|    |    |                      |  |  | CC 关键特性 |            |            |      |                                                                     |    | 接线图 |            |       | 限速器接插件 |             |
| 标记 | 处数 | 更改内容                 |  |  | 签名      | 年月日        | 工艺         | 如孜妮萨 | 2025.04.10                                                          | 批准 | 白卫宏 | 2025.04.10 | 第 1 张 | 共 1 张  | OX-187-DQXS |

XS1-23接线示意

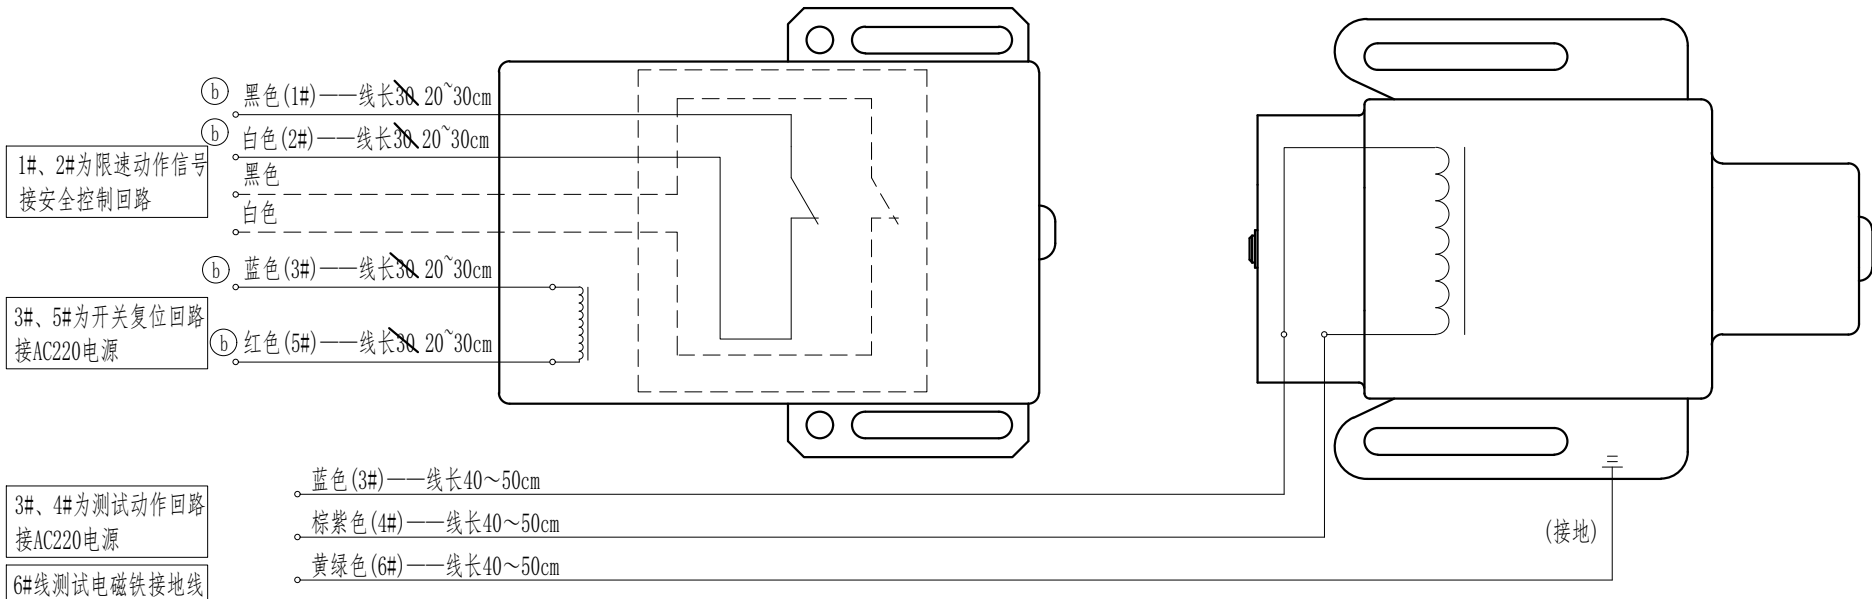
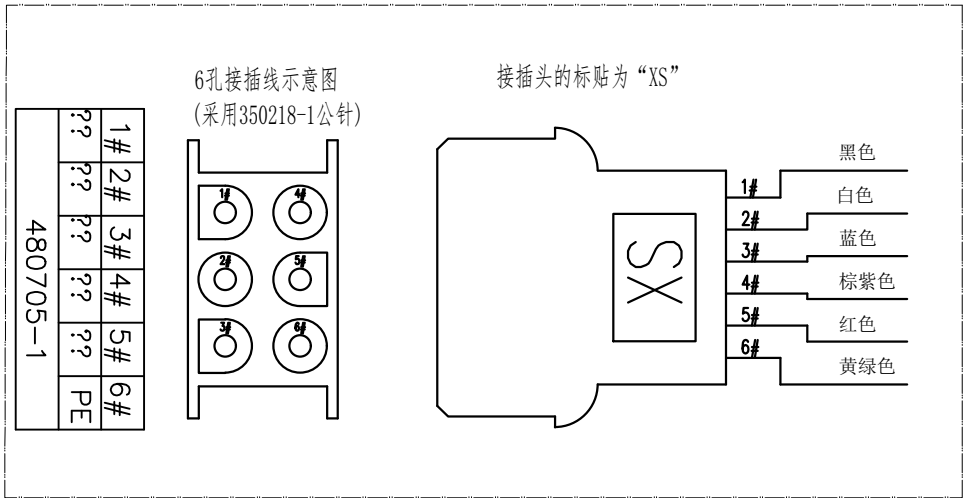
| ②  | 5  | 线长由30改为20~30，增加线长的定义 |  |  | 穆俊江     | 2025.04.10 |            |      |                                                                     |    |     |            |       |        |             |

1. 本件按使用接插件要求绘制匹配，接插头采用安普六孔插座，插针均为公针；
2. 六孔插座标号采用"XS"；
3. 本图仅适用于OX-187/OX-186/OX-186A限速器，望相关部门注意控制调整；
4. 本产品有DC24V及AC220V两种系列类型，其中DC24V仅适用于额定速度 $\leq 1.25\text{m/s}$ ，选用时请注意区别；
- ② 5 线长是指从开关外壳到插件之间的长度。
